【改善箇所説明図 ⑤】

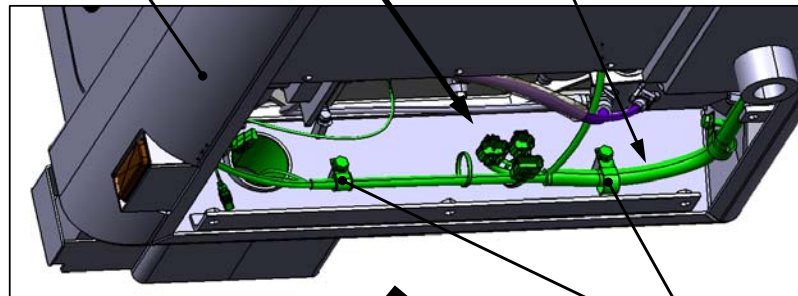
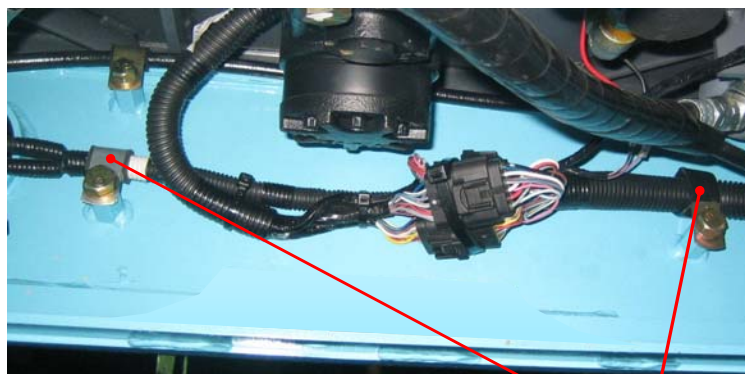
電気配線の取付が不適切なため、運転者席下部のフレームと接触するものがある。そのため、そのままの状態で使用を続けると、車体の振動等により配線が損傷し、最悪の場合、方向指示器が作動しなくなるおそれがある。

全車両、電気配線の固定位置を変更する。また、電気配線を点検し、摩耗しているものは新品と交換する。

識別：電気配線の固定位置で識別する。
